*Oggetto:* [ID\_VIP: 9938] **PROVINCIA DEL SUD SARDEGNA (progetto ed opere connesse: comuni di Villamassargia, Siliqua, Iglesias e Musei; opere di trasporto degli aerogeneratori dall'area portuale di Portovesme nel comune di Portoscuso) - Progetto di realizzazione di un impianto eolico, denominato "SUD IGLESIENTE", costituito da 7 aerogeneratori per una potenza complessiva pari a 43,4 MW, integrato con un sistema di accumulo elettrochimico (BESS) da 15,75 MW, per una potenza massima in immissione pari a 59,15 MW, con opere civili accessorie e di connessione alla RTN – Progetto Definitivo.**

Proponente: Sorgenia Renewables S.r.l.

Parere tecnico istruttorio della Soprintendenza speciale per il PNRR.

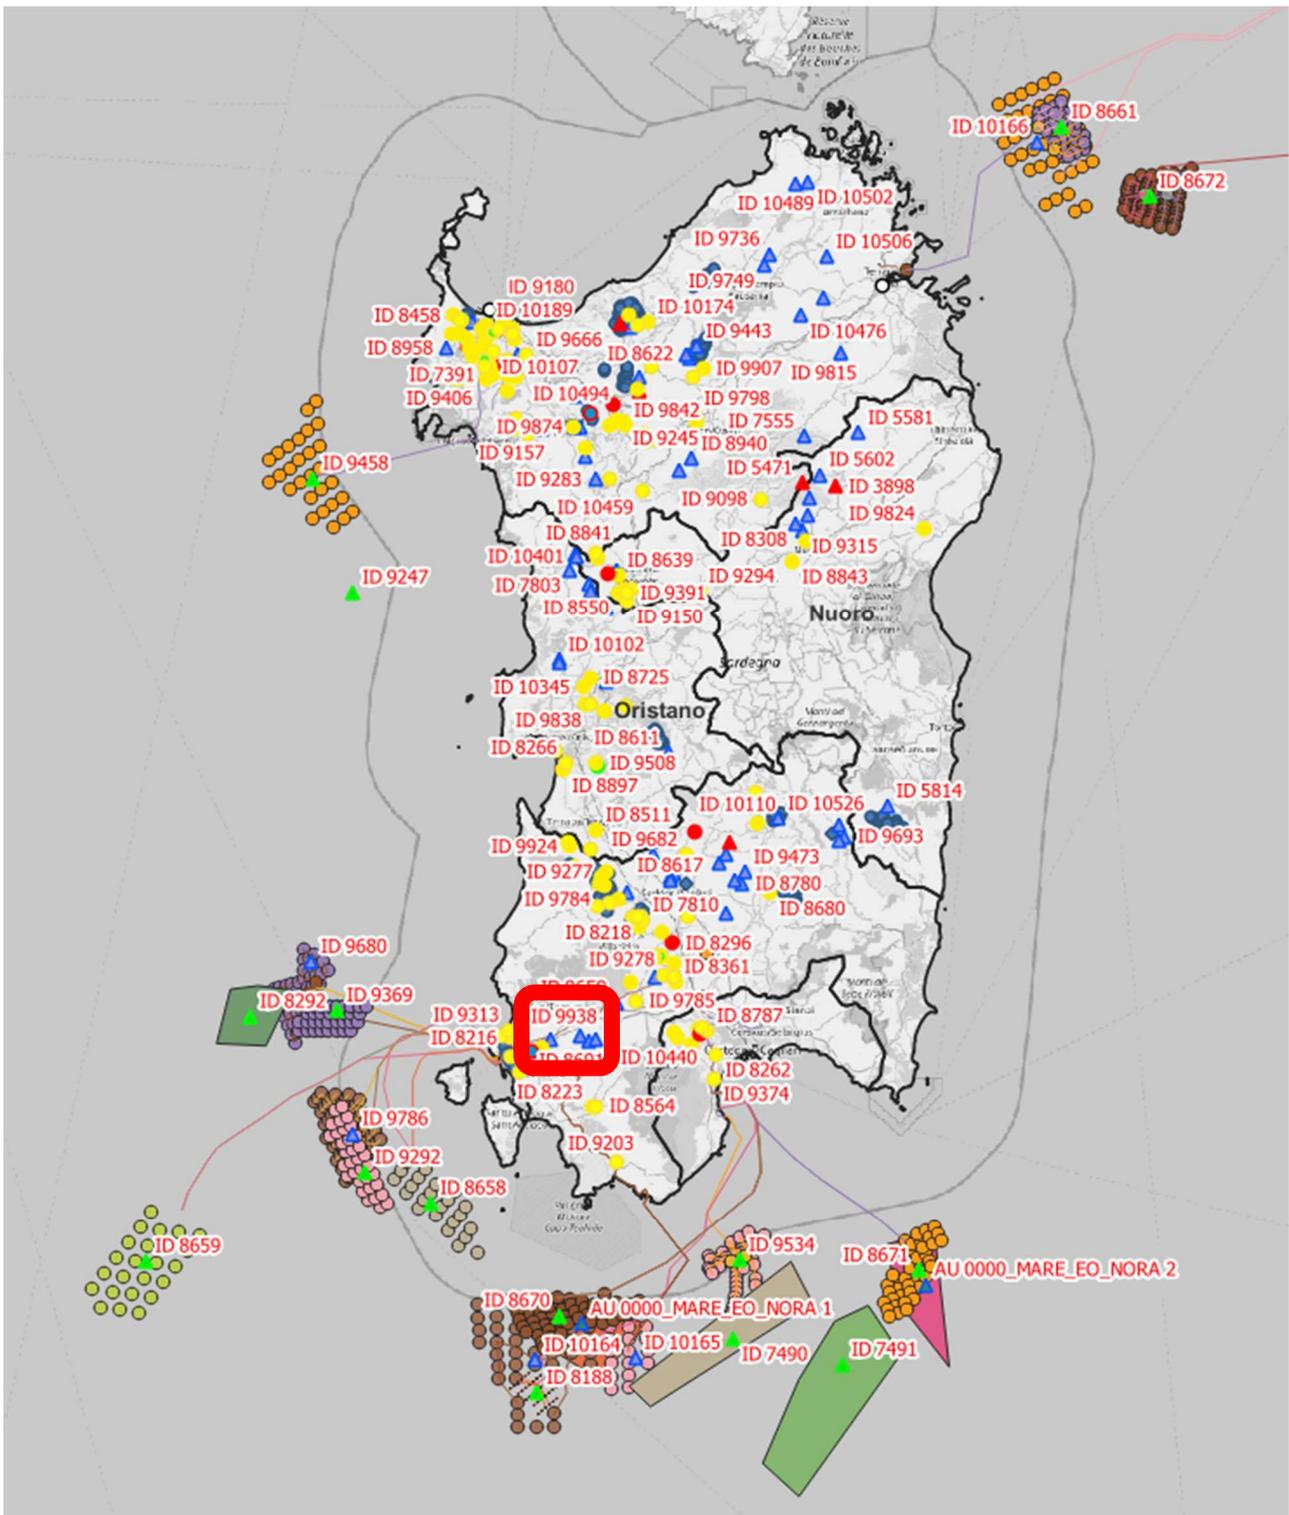
(elaborazione della Soprintendenza speciale per il PNRR, con evidenziato il progetto di cui trattasi – ID\_VIP 9938, con WTG in VERDE – e quelli più prossimi di “ASTIA” – ID\_VIP 9615, WTG in ROSSO – e di “ENERGIA IS CORIS” – ID\_VIP 8691, WTG in BLU - ove si dimostra ancora una volta la mancanza di una adeguata pianificazione territoriale per la localizzazione degli impianti FER, con l’evidente problema derivante a cascata sul conseguente obbligatorio svolgimento di valutazioni a carattere ambientale su plurime istanze ricadenti nello stesso ambito areale, le quali istanze non potranno avere alcun totale favorevole esito, con spreco di risorse pubbliche, non più proficuamente attese a progetti di cui si possa ragionevolmente prevedere invece un esito valutativo favorevole)

Carta del pericolo incendio boschivo e di interfaccia 2017

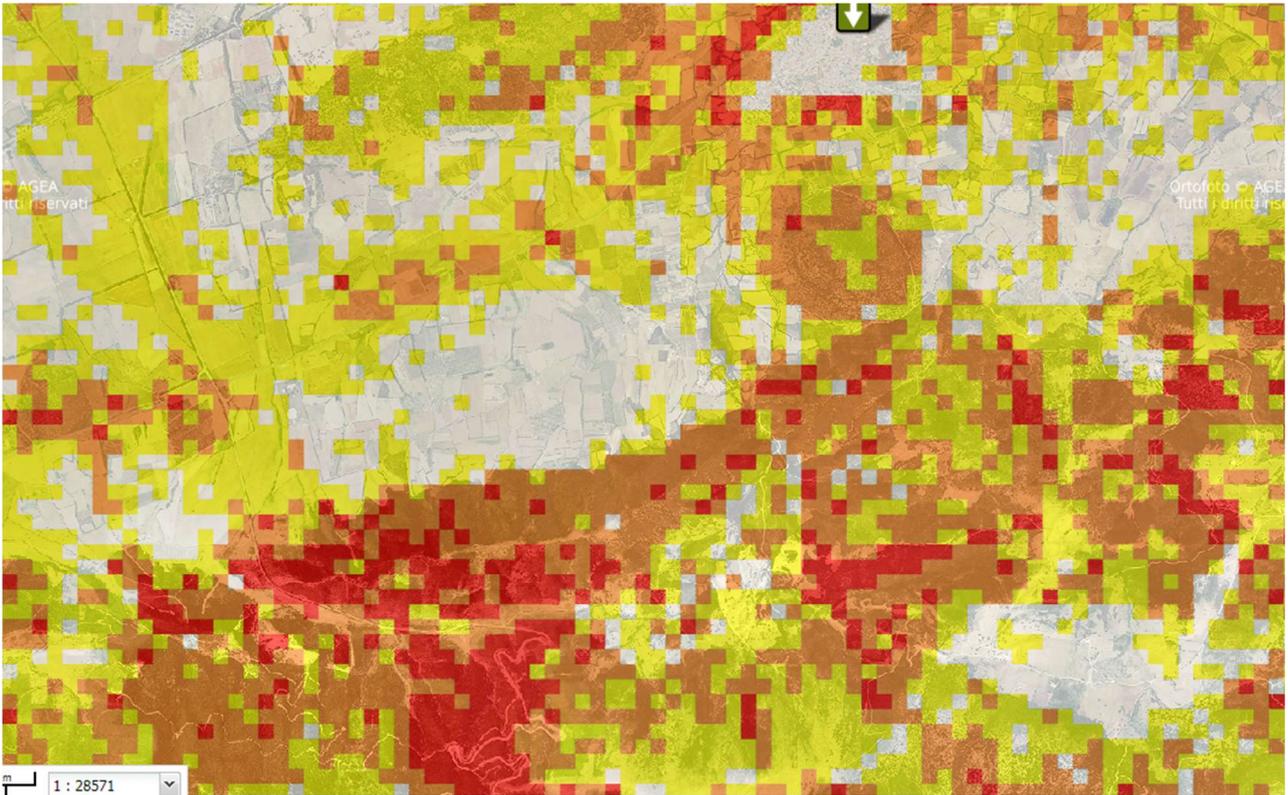
(da Geoportale Regione Autonoma della Sardegna – Sardegna MAPPE – Aree tutelate – Aree di attenzione (prot. Civile) – Carta del pericolo incendio e di interfaccia 2017, nell’area interessata dall’impianto industriale di cui trattasi, ove l’indice “Alto” è presente proprio in corrispondenza della localizzazione del nuovo impianto industriale con strutture alte 210 m)
